泊発電所3号炉審査資料	
資料番号	資料3-5
提出年月日	令和5年7月31日

ヒアリングにおけるコメント回答資料

指摘事項

図2 斜めひび割れに対するせん断補強筋の効果 イメージ図

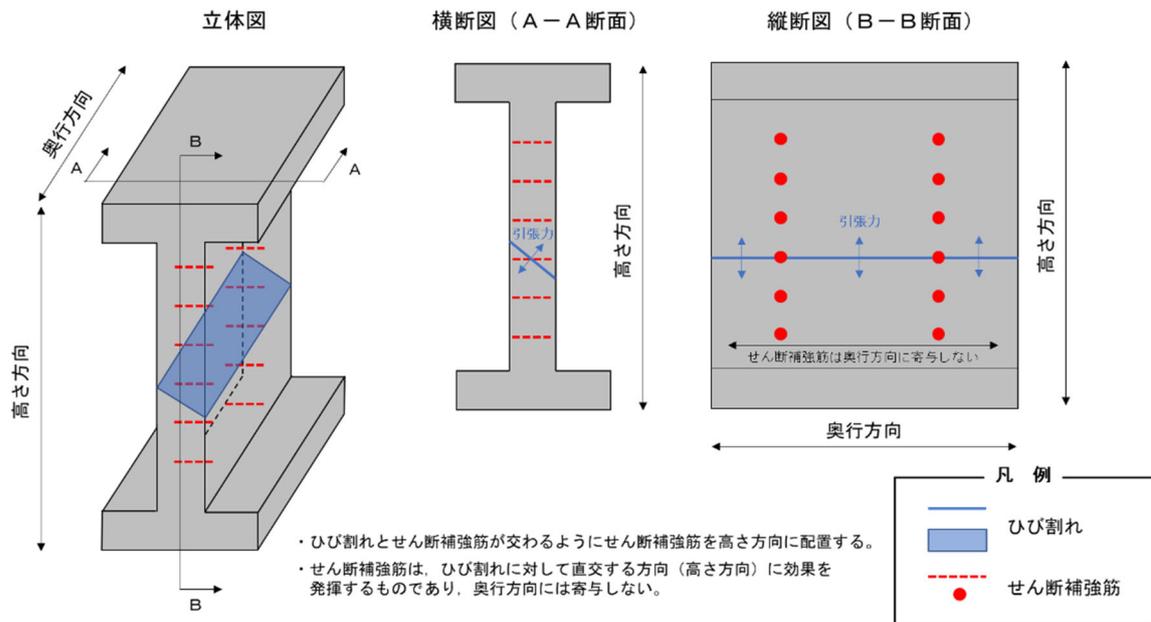
No. 3 (221128-05)	耐震 設計方針	審査証明の適用範囲である最大配置間隔 \leq 部材有効高さ1/2について、一部の部材で奥行方向の配置間隔が満足していないが、適用できるとした理由を説明すること。
----------------------	------------	---

取水ピットスクリーン室は、弱軸方向である横断面を対象に、棒部材として各部材の設計を実施している。そのため、図2に示すような斜めひび割れを想定しており、せん断補強筋は、このひび割れと交わるように高さ方向の最大配置間隔が有効高さの1/2以下を満足するように配置している。

一方、頂版及び側壁において、奥行方向の最大配置間隔が有効高さの1/2以下となっていない状況であるが、奥行方向の配置間隔については、設計で想定しているひび割れに対してせん断補強筋が奥行方向には寄与しないことから、奥行方向の配置間隔は有効高さの1/2以下を満足させる必要はなく、せん断補強鉄筋比が0.15%以上となるようにせん断補強筋を配置している。

よって、取水ピットスクリーン室におけるCCbの適用性に問題はない。
